木造3階建建築物の構造セミナー

ユーディーアイ確認検査株式会社

第三部 構造図において注意すべき事項

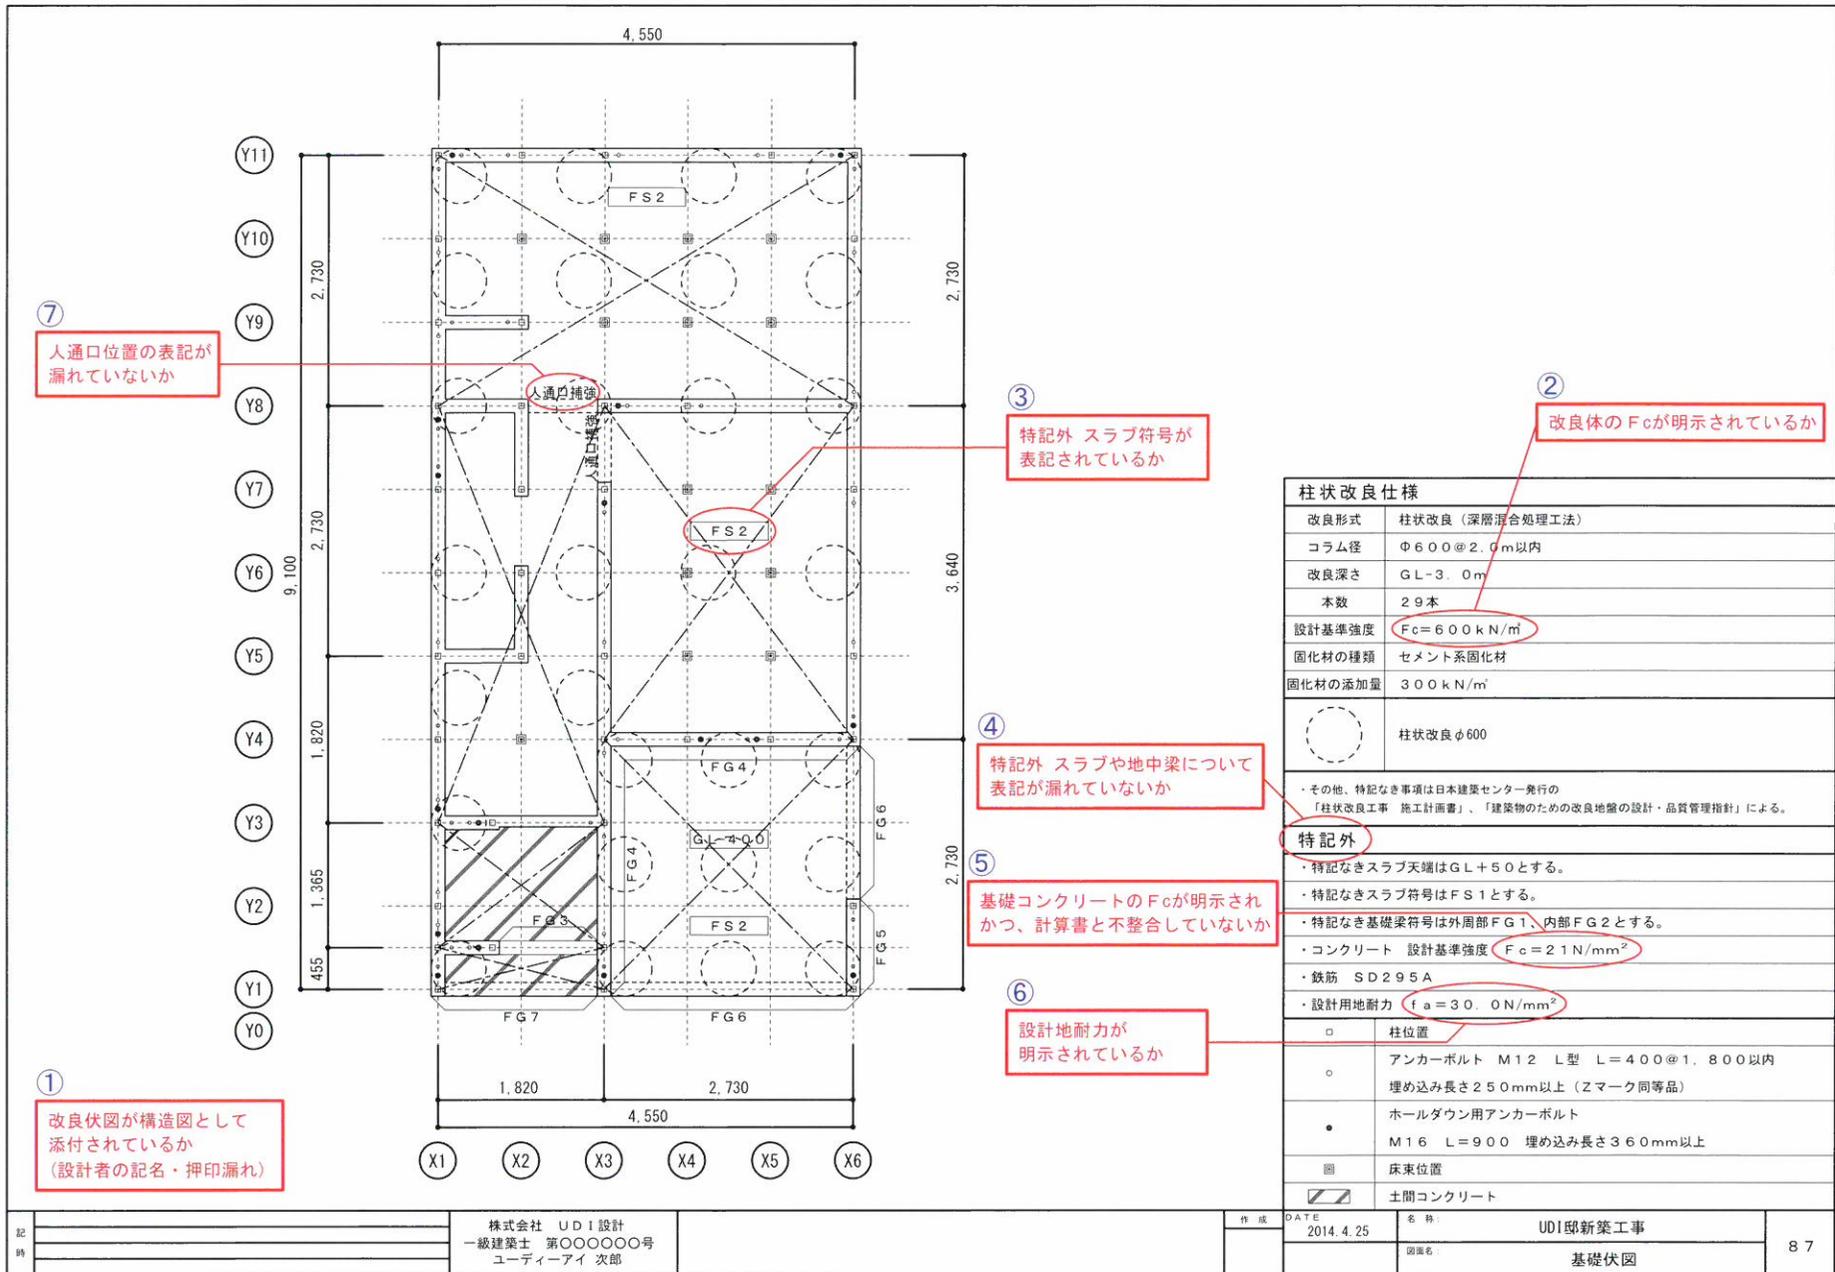
① 改良伏図が構造図として添付されているか (設計者の記名・押印漏れ)

⑦ 人通口位置の表記が漏れていないか

③ 特記外 スラブ符号が表記されているか

② 改良体の F_c が明示されているか

④ 特記外 スラブや地中梁について表記が漏れていないか

⑤ 基礎コンクリートの F_c が明示されかつ、計算書と不整合していないか

⑥ 設計地耐力が明示されているか

名称
UD I 邸新築工事
図面名
基礎断面リスト

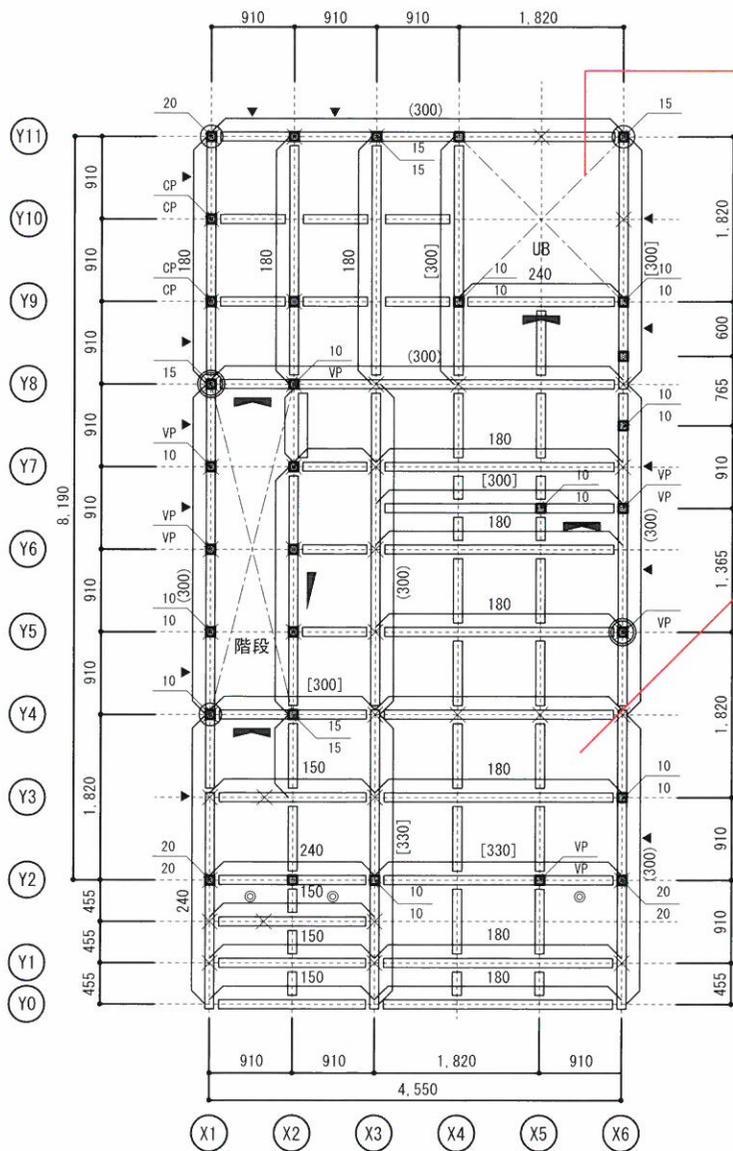
① 2段筋を用いるのに計算士のかぶり厚さが小さくなっていないか

② フックがあるか
また、フックがないのに
計算上の耐力を見込んでいないか

記	株式会社 UDI 設計	作成	DATE	名称	UD1邸新築工事
時	一級建築士 第〇〇〇〇〇〇号		2014.4.25	図面名	2階床伏図
	ユーディーアイ 次郎

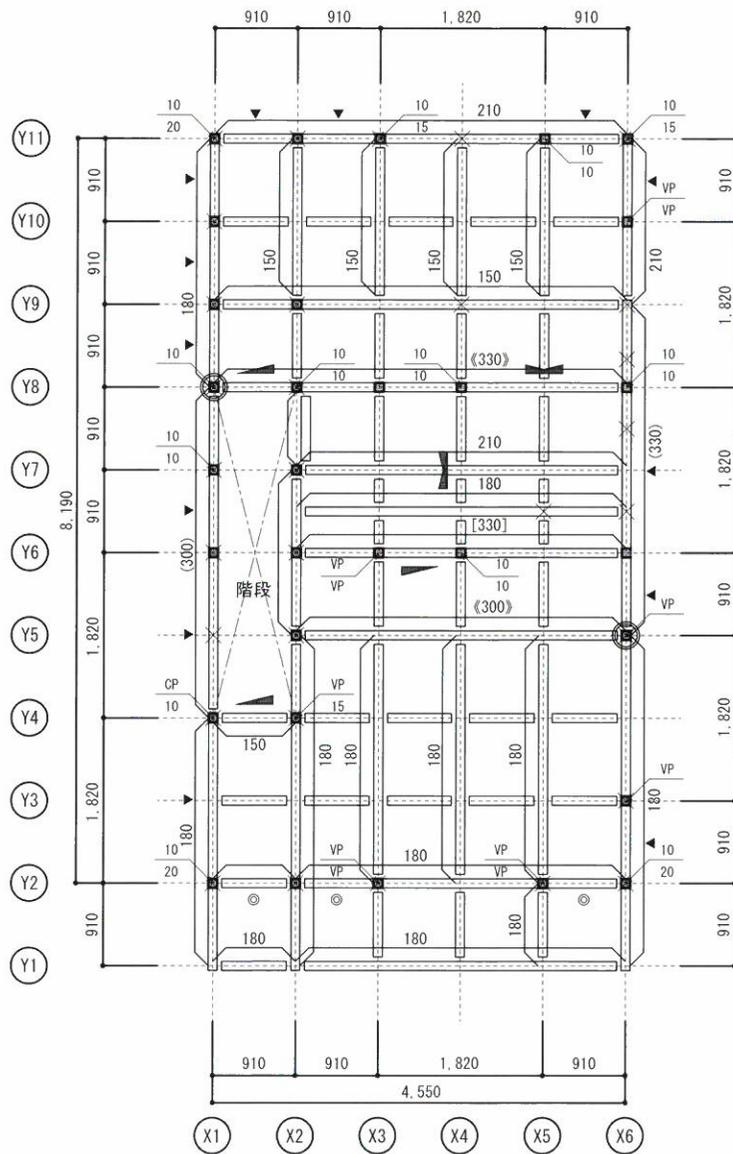
①
UB部分の耐力評価が
明確に表記されているか
(合板張り等)

②
等級構成まで
明示されているか

③
床の仕様が4周釘打ちの場合、
1m以下に梁が入っているか

① LVL材の場合、樹種・水平せん断性能まで明示されているか

作成 2014.4.25 名称: UDI邸新築工事
 図面名: 小屋伏図

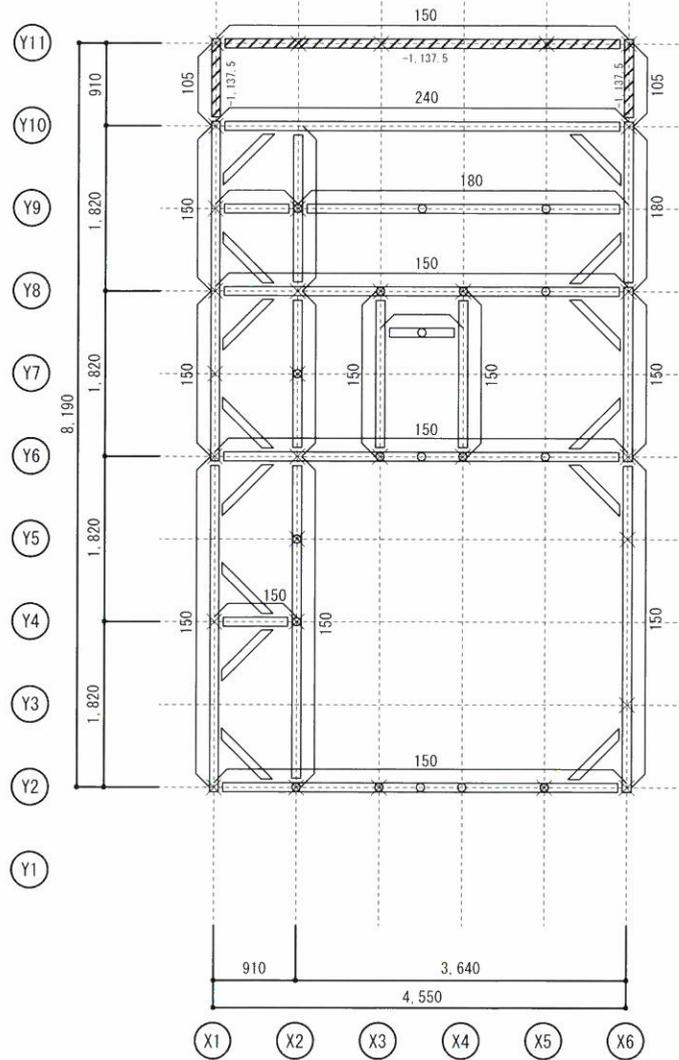
① 屋根下地材の表記漏れが非常に多い
